Duplicação da Pista X Castelo D'água

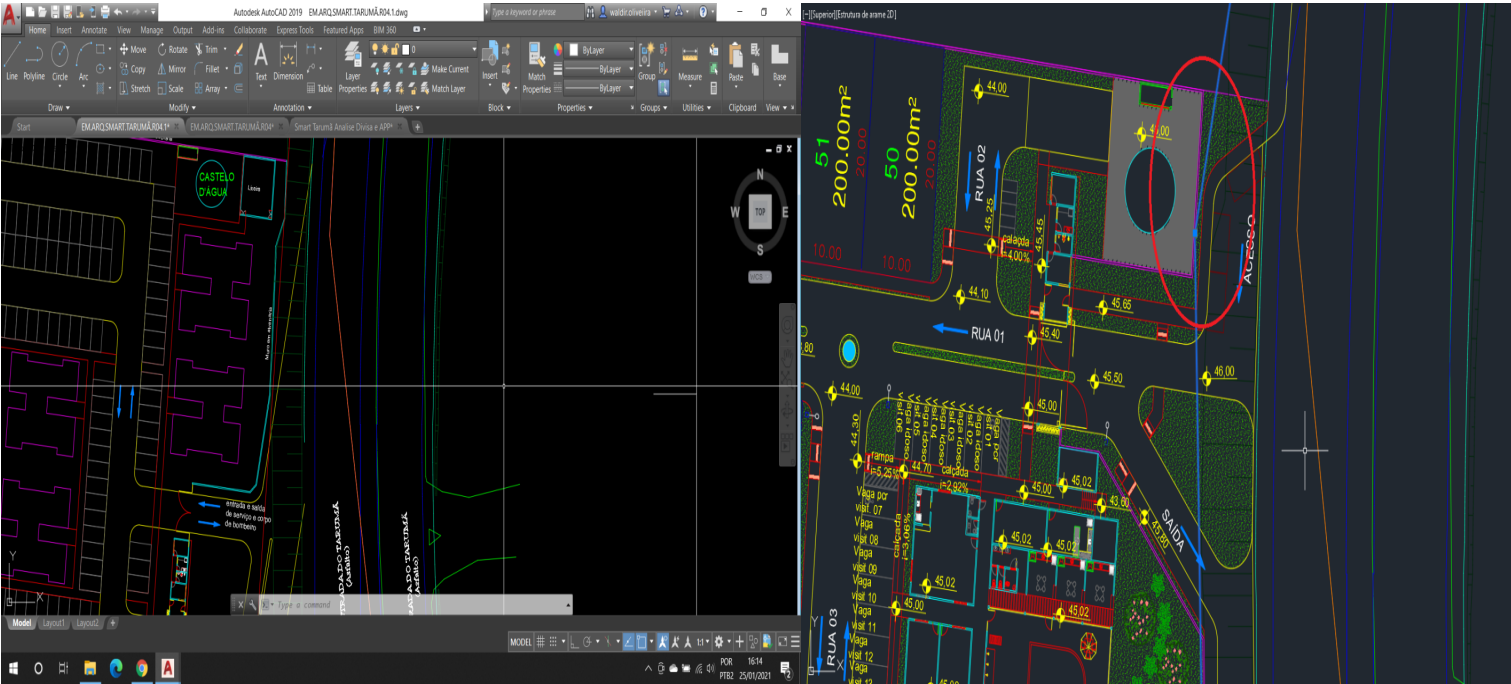
Descrição	Tipo	Fase
Duplicação da pista (em azul da imagem) entra na calçada e encosta na parede do castelo D'água. Não seria necessário recuar um pouco mais?	Problema	Projeto Legal
Prioridade	Abertura	Categoria
Alta	2020-09-21T19:12:18+00:00	None
Disciplinas Responsáveis	Vencimento	Sub-Categoria
Arquitetura	2020-09-28T14:00:00+00:00	None
Usuários Responsáveis	Autor	Local
contato@duettoarq.com.br	bruno@chaconengenharia.com	None

Ações	Descrição	Data Ação	Novo Vencimento	Responsável	Realizado por
	sem comentários	2021-01-25T20:14:25+00:00		bruno@chaconengenharia.com	bruno@chaconengenharia.com
	Essa linha é o final do talude,, não faz parte da avenida. Como ainda está em aberto essa discussão sobre essa área perdida por cauda da duplicação eu delimitei ser no final do talude.	2020-09-22T13:13:45+00:00		contato@duettoarq.com.br	contato@duettoarq.com.br
	sem comentários	2020-09-21T19:12:18+00:00		bruno@chaconengenharia.com	bruno@chaconengenharia.com
